Ministero dell' Ambiente e della Sicurezza Energetica

Parere n. 441 del 21 aprile 2023

Progetto:	<p>Procedura di valutazione d'impatto ambientale ai sensi dell'art. 27 del D.Lgs 152/2006 e ss.mm.ii.</p> <p>Progetto di un impianto eolico, denominato ALPHA 6, costituito da 11 aerogeneratori della potenza nominale fino a 6 MW per una potenza complessiva sino a 66 MW, da realizzarsi nel comune di Cerignola (FG).</p> <p>ID_VIP: 5870</p>
Proponente:	<p>AEP S.r.l</p>

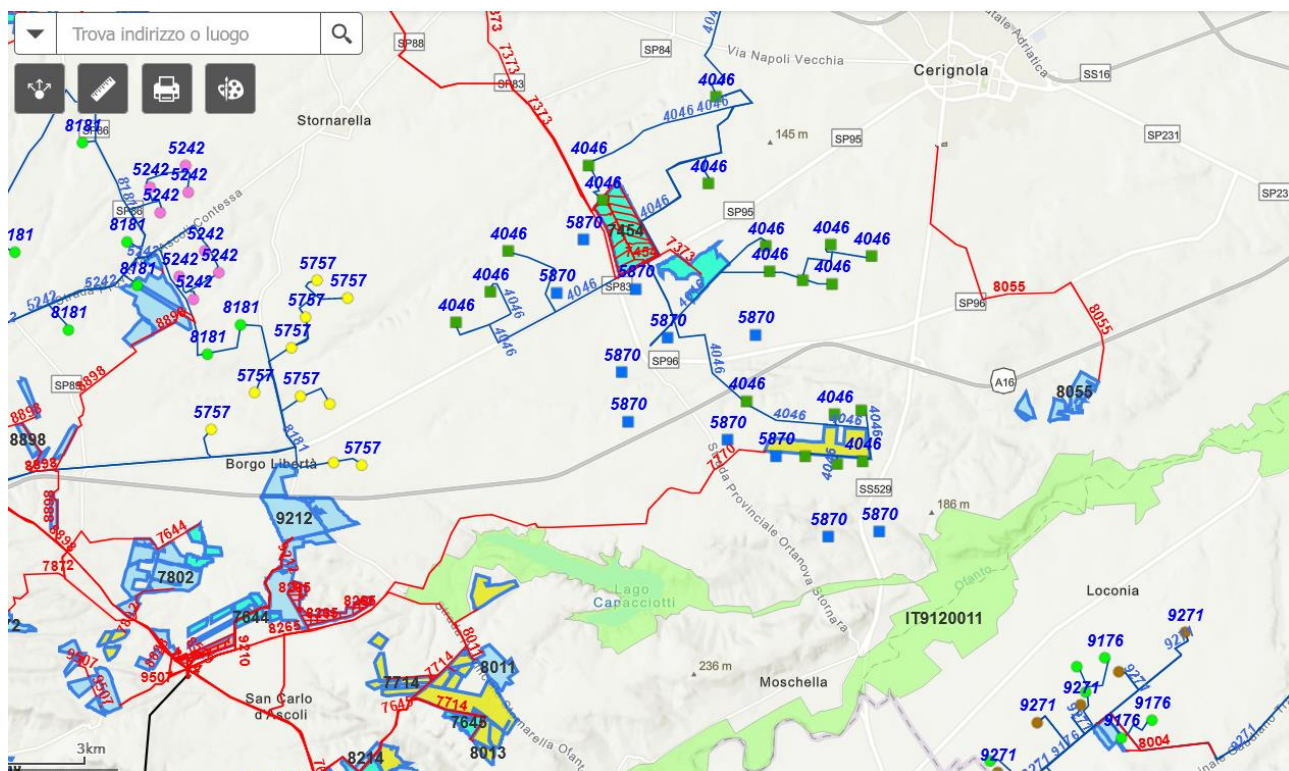
Il proponente presenta una descrizione e valutazione meramente formale delle principali alternative ragionevoli del progetto da prendere in esame in ragione dell'ubicazione, dimensioni e portata.

La **trattazione delle alternative progettuali non risulta trattata in modo approfondito** e con riferimento ad eventuali dettagli rispetto alle criticità ecologiche e paesaggistiche (possibili alternative localizzative sul layout proposto); ciascuna delle possibili ragionevoli alternative non risulta adeguatamente analizzata con equilibrio tra fattori d'impatto e produttività potenziale, e a scala adeguata per ogni tematica ambientale coinvolta, al fine di effettuare il confronto tra i singoli elementi dell'intervento in termini di localizzazione, aspetti tipologico-costruttivi e dimensionali, processo, uso di risorse, limitazione degli impatti cumulativi, ecc. sia in fase di cantiere sia di esercizio.

In particolare, manca un'analisi dettagliata di scenari alternativi di progetto che mostrino come diversi layout dell'impianto proposto possano esprimere criticità differenti e possano generare impatti cumulativi visivi più o meno consistenti rispetto ad altri impianti esistenti, autorizzati e in corso di autorizzazione. A questo proposito, non è per nulla condivisa dalla Commissione la valutazione conclusiva esposta a pag. 7 della Relazione sugli impatti cumulativi (125-ALPHA-6), secondo cui la preesistenza di molteplici impianti eolici sul territorio, piuttosto che un deterrente, costituisca un incentivo alla realizzazione di un ulteriore impianto, specie in relazione alla vicinanza dell'impianto a un areale di grande importanza di Rete Natura 2000, in un contesto caratterizzato da un fitto accerchiamento di impianti eolici.

Figura 2 e 3 – Impianti FER presenti

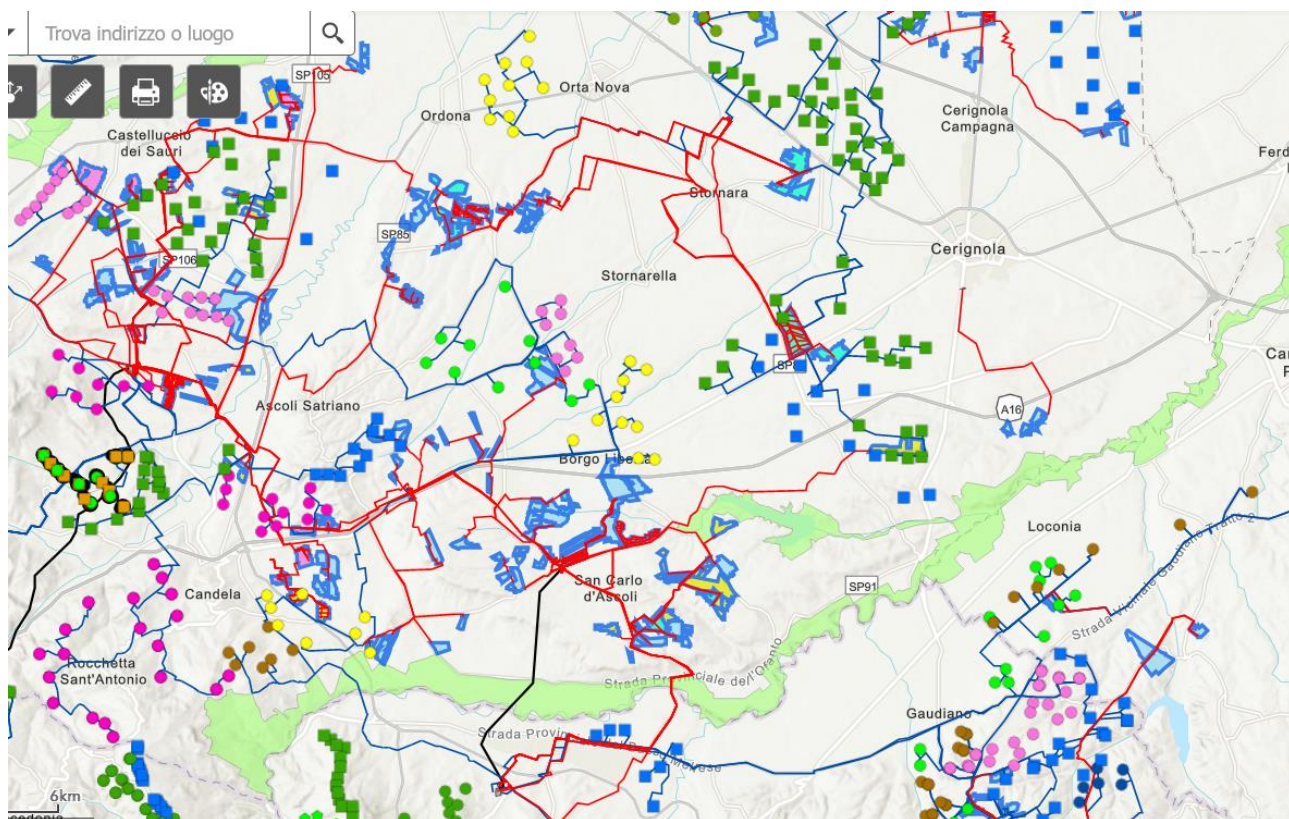
E nella cartografia di seguito prodotta, elaborata d'ufficio sulla base dei progetti trattati dalle Commissioni in base ai dati del portale VA del MASE:

Si riporta, altresì, di seguito la localizzazione dei seguenti impianti la cui istanza presentata al Ministero dell'Ambiente e della sicurezza energetica per il parere della CTVA è precedente quella oggetto del presente parere, dove emerge la localizzazione nelle stesse aree comunali di cui trattasi, di cui uno dello stesso proponente.

Figure 4 e ss. – localizzazione rispetto alle aree protette e Natura 2000

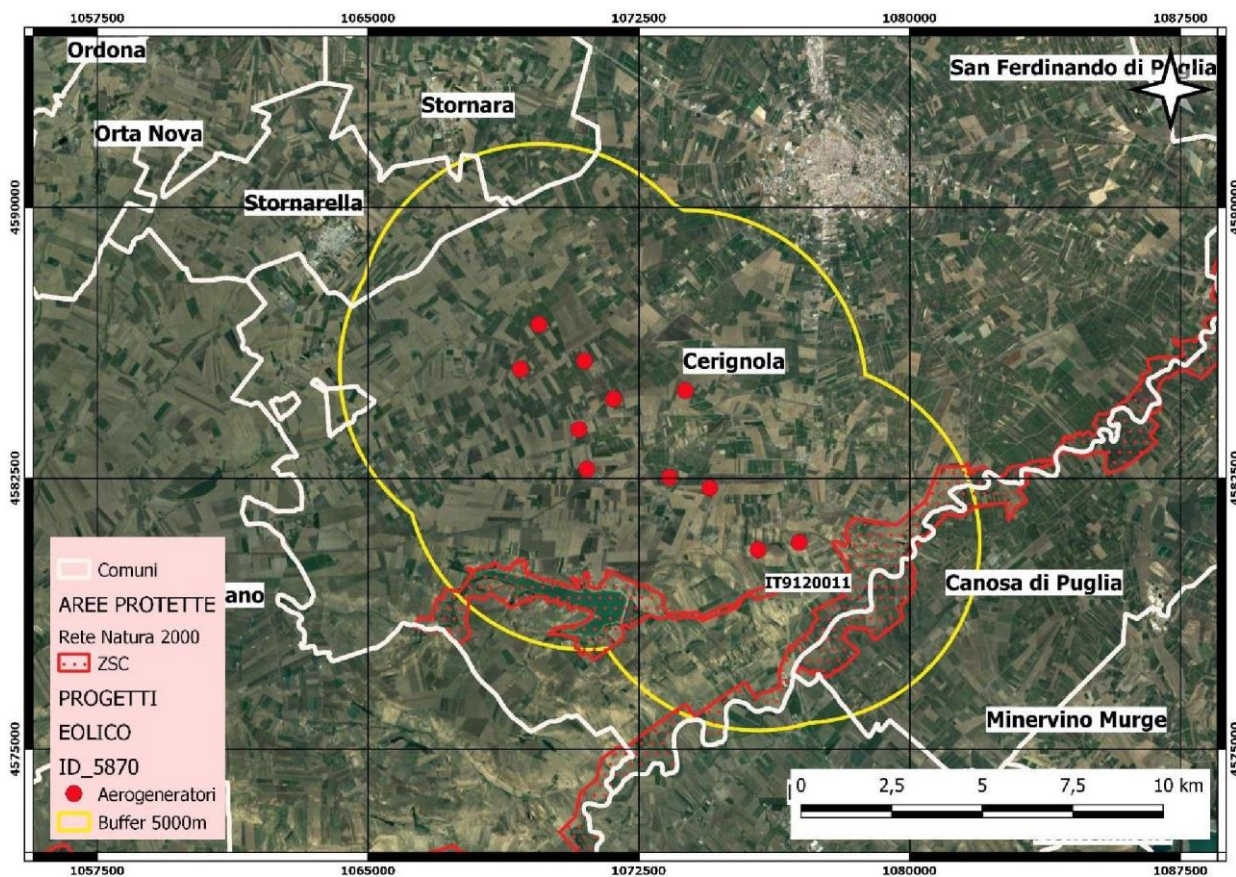
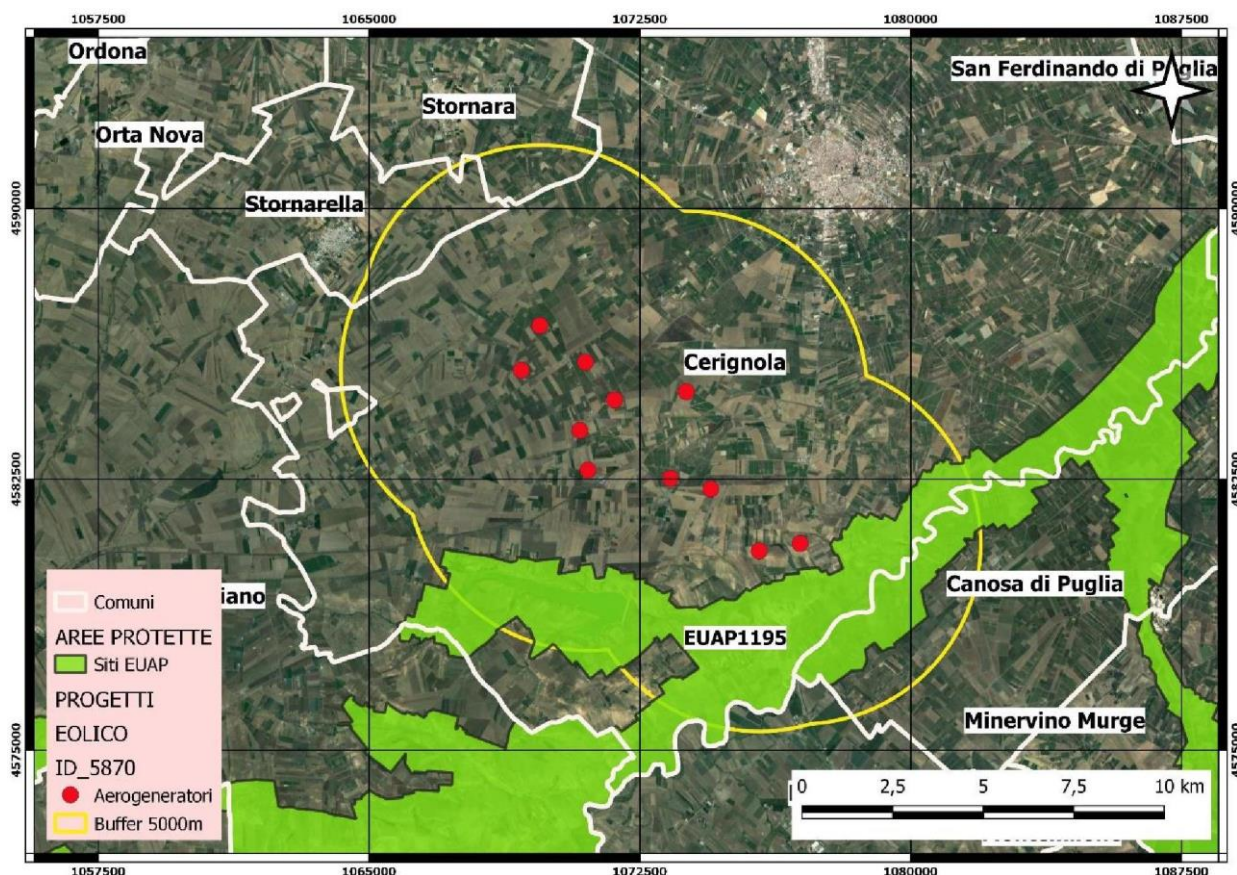
La Commissione ha proceduto d’ufficio con il supporto tecnico ad un inquadramento di dettaglio della localizzazione del progetto, come di seguito evidenziata, ai fini dell’analisi della componente:

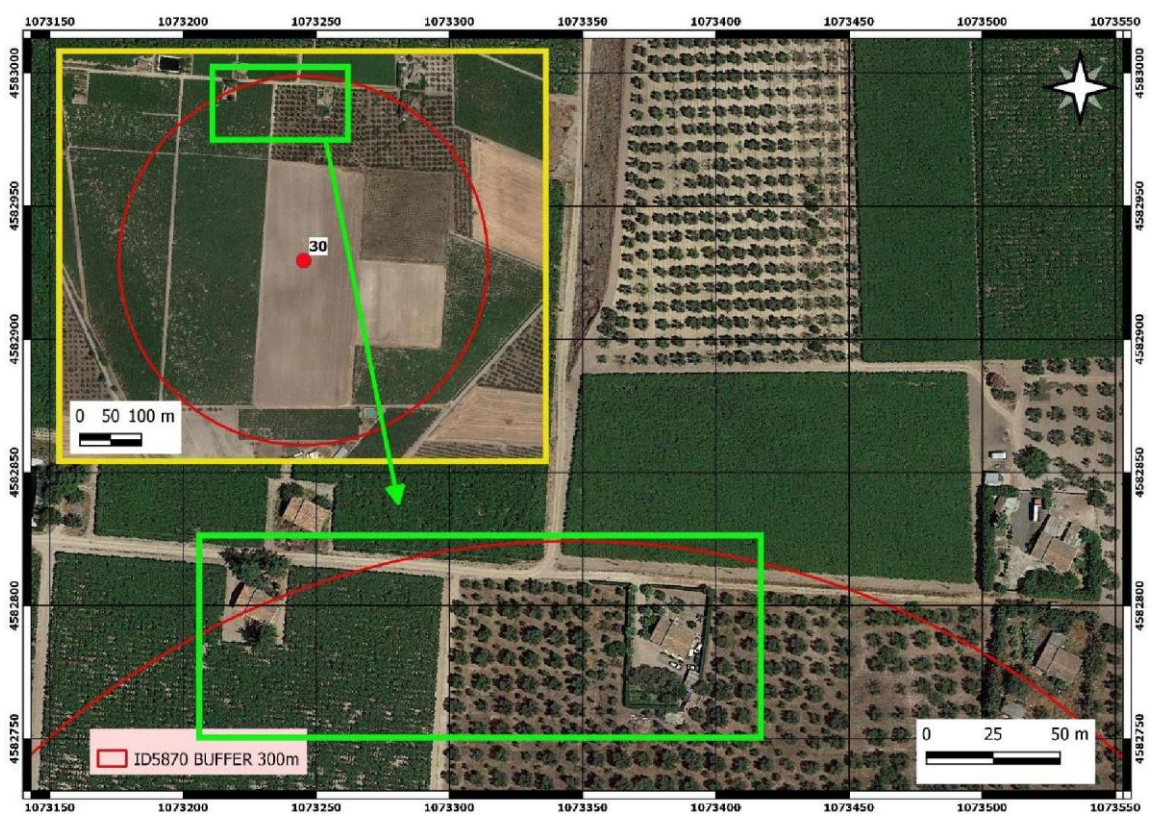
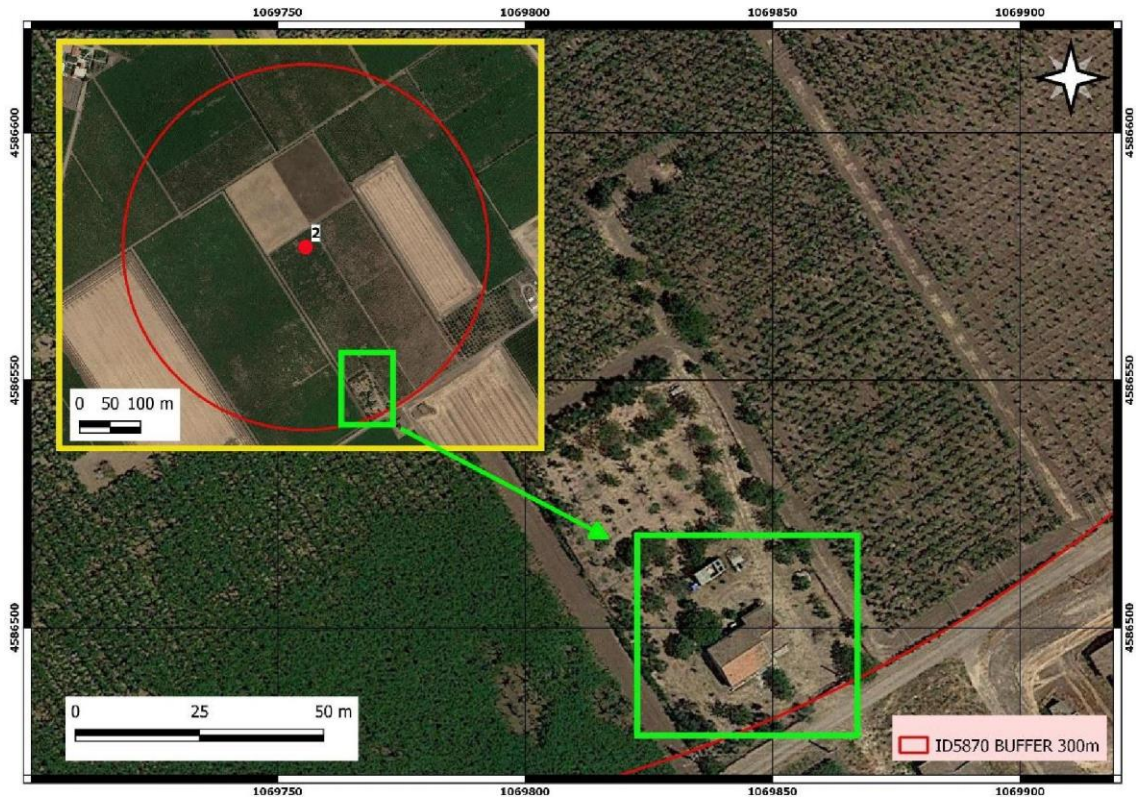
Peraltro, la Commissione con il supporto tecnico ha proceduto ad analizzare l'opera presentata dal Proponente impostando come strato informativo l'immagine di Google Satellite verificando che (dalla sola analisi dell'immagine) l'area in cui si prevede di realizzare il progetto è prevalentemente agricola; da tale analisi emerge – dalla sola fotointerpretazione dell'immagine - che l'ubicazione dell'aerogeneratore n.2 ricade su un'area in cui insiste, un impianto agricolo specializzato.

Evidente l'impossibilità di eseguire un'attenta analisi data la mancanza dei dati vettoriali geografici relativi alle opere accessorie connesse (strade, piazzole, cavidotto interrato interno MT, cavidotto interrato AT a 150 Kv, stazione utenza MT) e menzionate a pagina 6 della sopracitata relazione presentata dal proponente.
